**COMENTÁRIOS**  
**À**  
**ANÁLISE DA ESTABILIDADE**  
**DO PROJETO INCLUÍDO**  
**NO RELATÓRIO C1041-130720-R7 DA GEOPROJETOS –**  
**ENGENHARIA, LTDA.**

**Seguradora** : ITÁU  
**Segurado** : Anglo American Brasil, Ltda.  
**Apólice/Ramo** : 01.96.4003456 – Riscos Operacionais  
**N/ Processo** : 3060  
**Ref. Seguradora** : 9.1.96.006027.9.01

Figura 2

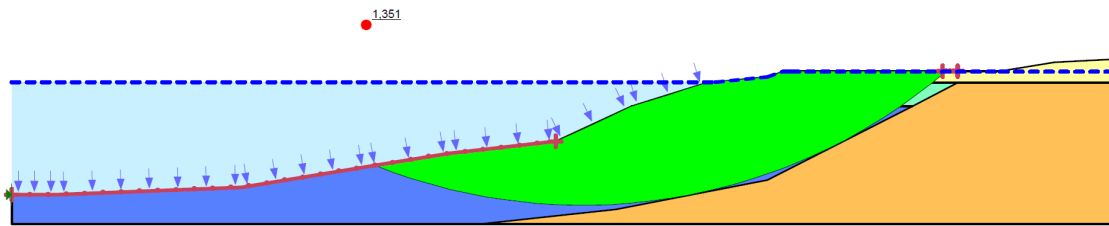
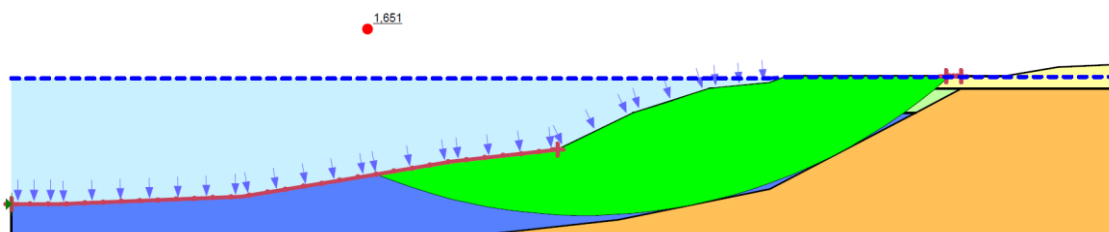
Com NA mínimo = -1.43 m BGE Santana obteve-se FS=1.35 (em comparação com 1.34 obtido no relatório C1041-130720-R7)

Com NA máximo =+1.77 m BGE Santana obteve-se FS=1.65 (em comparação com 1.62 obtido no relatório C1041-130720-R7).

Os resultados obtidos são idênticos aos reportados no relatório C1041-130720-R7 da Geoprojetos, pelo que se pode considerar que os modelos são idênticos.

Relativamente a estes resultados, o relatório diz que “Foram obtidos coeficientes de segurança iguais a 1,62 (NA máximo) e 1,34 (NA mínimo), como mostrado nos dois diagramas inferiores da figura 18. Esses valores também são satisfatórios para projeto e, da mesma forma, indicam que não havia necessidade de muros de contenção.” (página 15, primeiro parágrafo).

Contudo estas análises não refletem as condições de estabilidade da margem por diversas razões que a seguir se expõem.

Figura 4

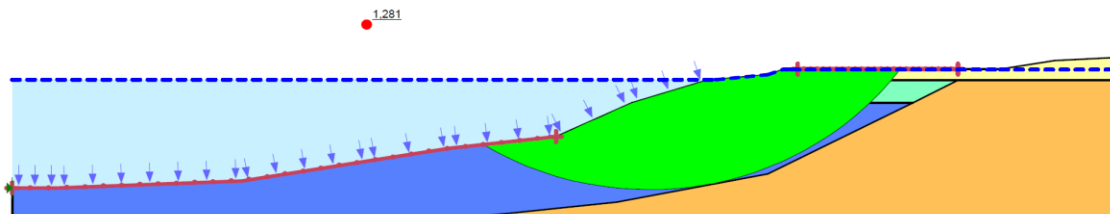
Nas análises acima apresentadas (correspondentes às análises de projeto apresentadas no relatório C1041-130720-R7 da Geoprojetos), as superfícies de rotura foram forçadas a passar na posição observada no campo. Contudo a rotura inicial pode ter tido outras dimensões e o resto do talude pode ter sofrido movimento posterior por perda de suporte.

Em qualquer dos casos a estabilidade de um talude é condicionada pela superfície crítica, a superfície a qual está associado o menor fator de segurança. Pesquisou-se assim a superfície crítica para a situação de NA mínimo, tendo-se obtido  $FS=1.28$ .

Figura 5

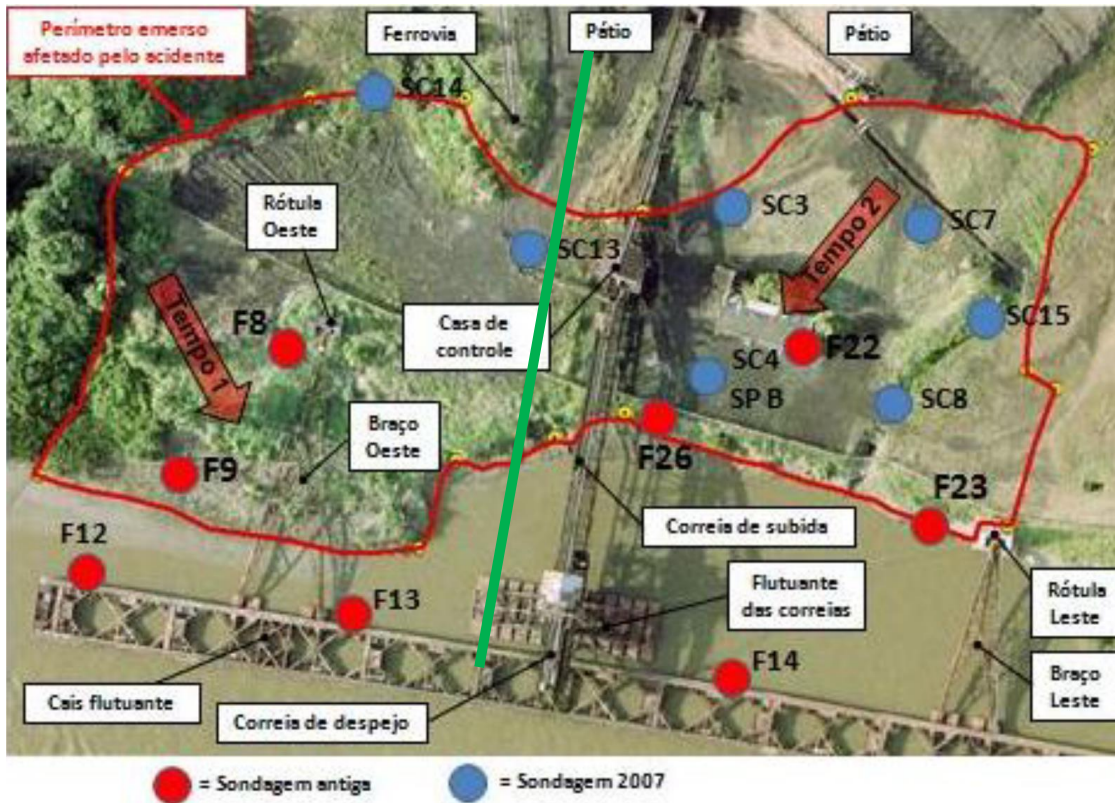
Com base na geometria da secção, nomeadamente a distância entre a margem e o ponto de entrada da superfície de rotura, e a extensão lateral da camada de argila mole, estima-se que a secção analisada corresponde à que se indica na Figura seguinte com linha a verde.

Após termos verificado a distância entre a margem e o ponto de entrada da superfície de rotura e a extensão lateral do solo mole, constatamos que a secção sobre a qual a Geoprojetos procura trabalhar não se encontra junto à rótula Oeste de apoio da superestrutura do píer flutuante (conforme indicado na Figura 4, pág. 6, do seu relatório, mas sim junto à esteira de carregamento.)

Figura 6

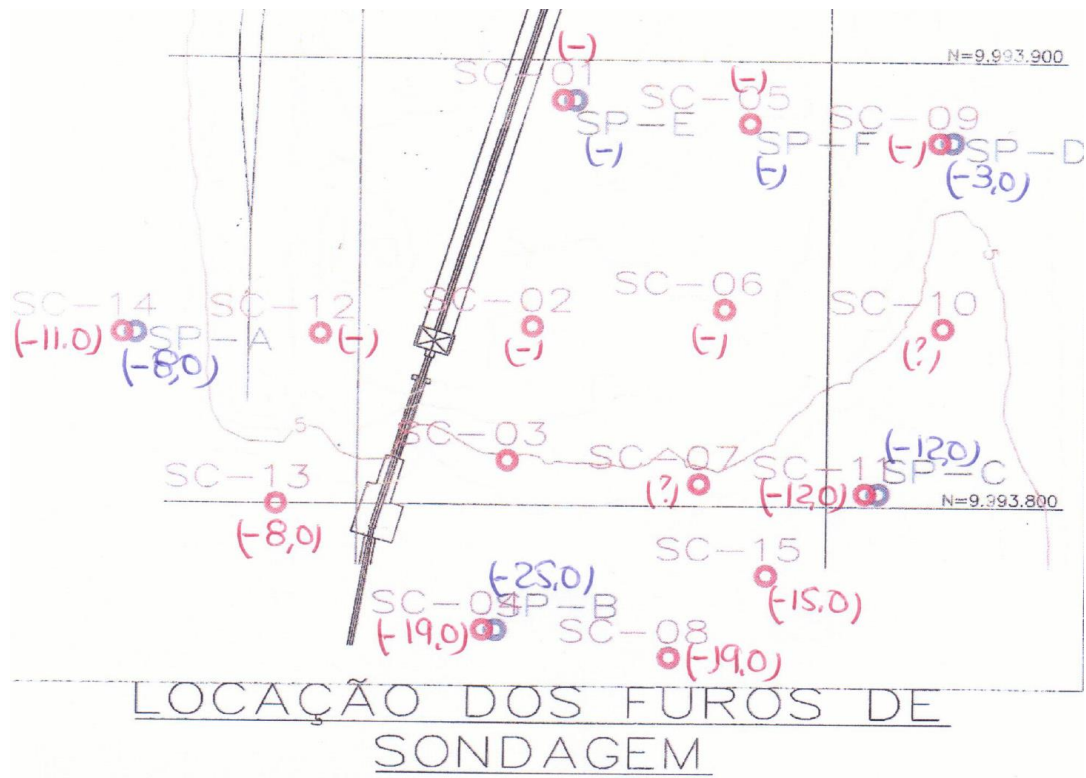
Com base nos dados disponíveis pode afirmar-se que esta secção não é representativa das condições ocorrentes mais à esquerda, onde alegadamente se iniciou o movimento de terras. Na figura seguinte indica-se a cota da base das argilas moles a muito moles (definidas como  $NSPT \geq 4$  ou  $S_u > 30kPa$ ), identificada nos trabalhos de prospeção de 2007.

Nos ensaios SC-14 e SP-A de 2007 a camada de argila mole apresenta uma espessura entre 8.0 e 11.0 metros, o que sugere que numa secção representativa da primeira rotura, a camada de argila mole se estende mais para o interior do que o considerado na secção analisada.

Figura 7

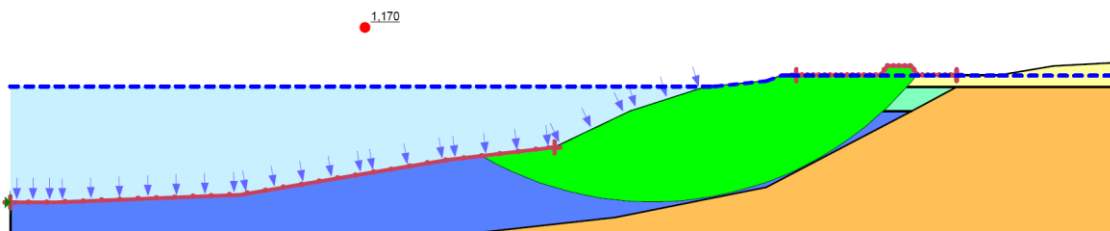
Procedeu-se em seguida à consideração da existência da pilha *sinter feed*, localizada imediatamente à esquerda do *shiploader*, cuja presença em condições correntes de exploração foi admitida no relatório C1041-130720-R7, mas não foi considerada nas análises de estabilidade. De acordo com a informação existente, considerou-se uma pilha com 3 metros de altura e 12 metros de largura de implantação (correspondente a cerca de 80 toneladas por metro de desenvolvimento, na direção perpendicular à secção analisada). Admitiu-se que o material da pilha tem peso específico igual a  $25\text{kN/m}^3$  (de acordo com a literatura o minério de ferro pode apresentar peso específico variável entre 21 e  $29\text{kN/m}^3$ , tendo-se optado pelo valor médio), ângulo de resistência ao corte igual a  $35^\circ$  e coesão nula.

Para a situação de NA mínimo e com a presença da pilha *sinter feed* junto ao *shiploader*, obteve-se um  $\text{FS}=1.17$ .

Este fator de segurança é insuficiente para uma situação de projeto, não havendo margem de segurança para acomodar pequenas variações na geometria (aumento da inclinação do talude submerso ou aumento da profundidade da camada de solo mole), condições de carregamento (maiores dimensão da pilha) ou propriedades dos materiais em relação aos admitidos (maior peso específico do solo ou menor resistência), ou aproximações associadas ao modelo de cálculo.

A análise de estabilidade que elaboramos, com uma pilha de *sinter feed* de pequenas dimensões, admitindo as condições previstas pela Geoprojetos, conduz a um fator de segurança de 1,17. Este fator de segurança é insuficiente para uma situação de projeto, não havendo margem de segurança para acomodar pequenas variações na geometria, condições de carregamento, propriedades dos materiais em relação aos admitidos ou aproximações associadas ao modelo de cálculo.

Figura 8

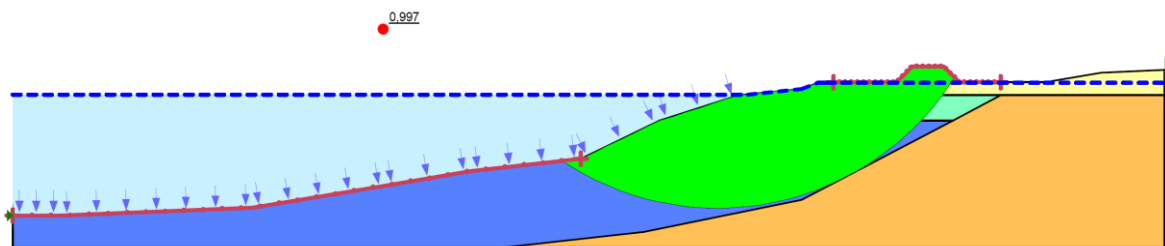
Realizou-se então uma análise, idêntica àquela que se mostra na Figura 7, mas se considera uma pilha de minério de maiores dimensões. Verificou-se que a situação de rotura (ou seja, fator de segurança igual a 1.0) é atingida quando se considera uma pilha de minério com cerca de 5 m de altura e 20 metros de largura (correspondente a cerca de 190 toneladas por metro de desenvolvimento na direção perpendicular à secção analisada), dimensões muito inferiores às identificadas nos depósitos dos funcionários da Anglo (Figura 8).
